改善箇所説明図

基準不適合発生箇所

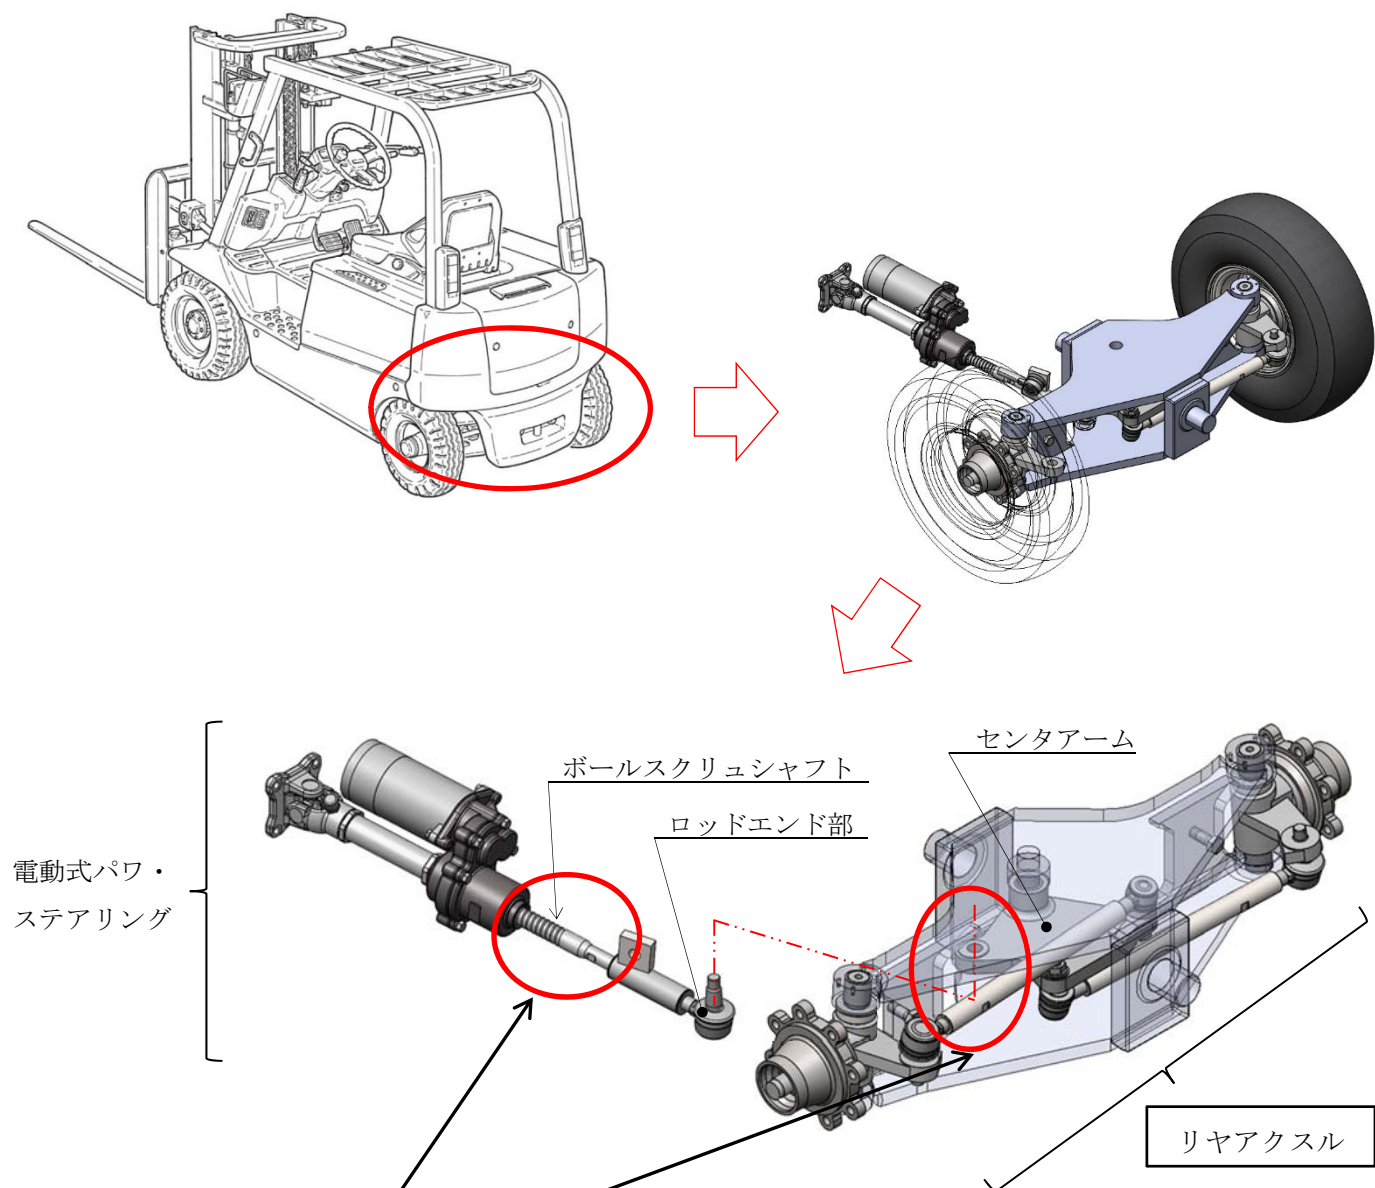
バッテリー式フォークリフトの電動式パワ・ステアリングにおいて、ステアリング操舵のアシスト設定が不適切なため、ステアリングエンド時に生じる慣性衝突力がリヤアクスル等の材料強度を上回るものがある。そのため、そのままの状態で使用を続けると、当該部品が損傷し、操舵できなくなるおそれがある。

全車両、リヤアクスル一式を対策品に交換し、電動式パワ・ステアリング制御プログラムを対策プログラムに書き換える。

改善実施済車には、車体前面フロントカバー上隅の運転者席側に No.4765 のステッカーを貼り付ける。
